改善箇所説明図

改善の内容

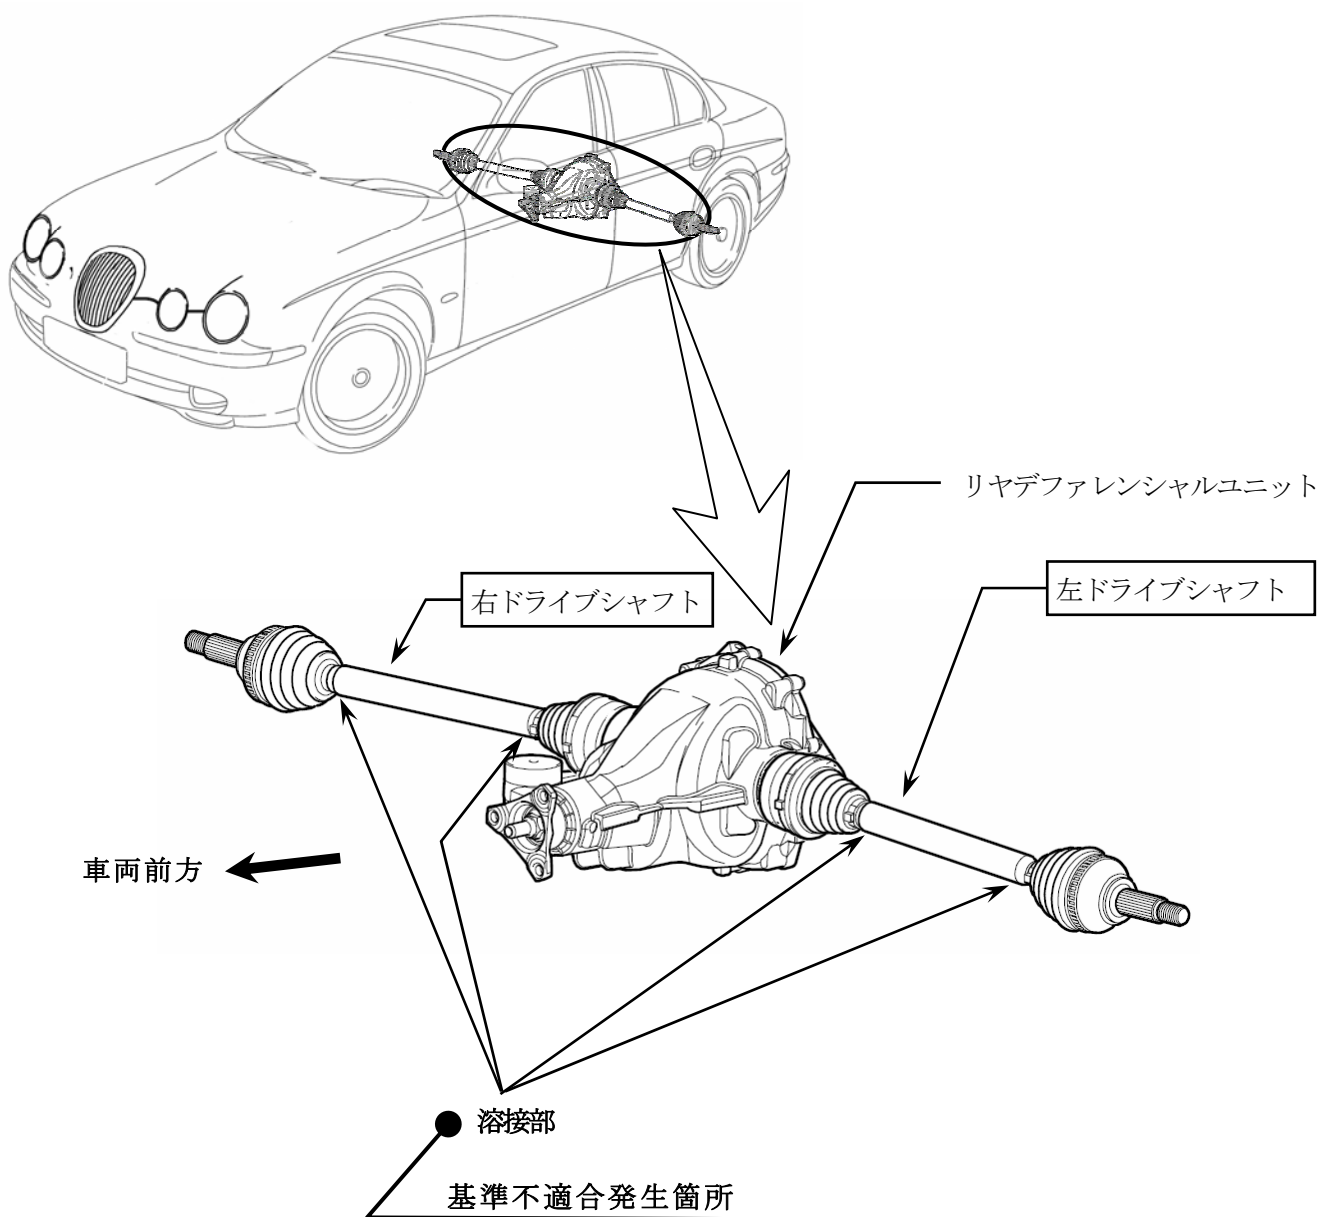
動力伝達装置において、リヤドライブシャフトの製造工程が不適切なため、溶接時にジョイント部を冷す冷却液が溶接の熱で蒸気となり、中空シャフトの内側に付着し、シャフト両端部の溶接部内側に錆が発生するものがある。そのため、そのまま使用を続けると、発進時の高トルク伝達時にシャフトの溶接部に亀裂が発生し、最悪の場合、シャフトが折損し、走行不能となるおそれがある。

全車両、当該ドライブシャフトを対策品と交換する。

助手席ドアヒンジ付近、ドアチェックアームのボデー側取付けボルトに黄ペイントを塗布する。
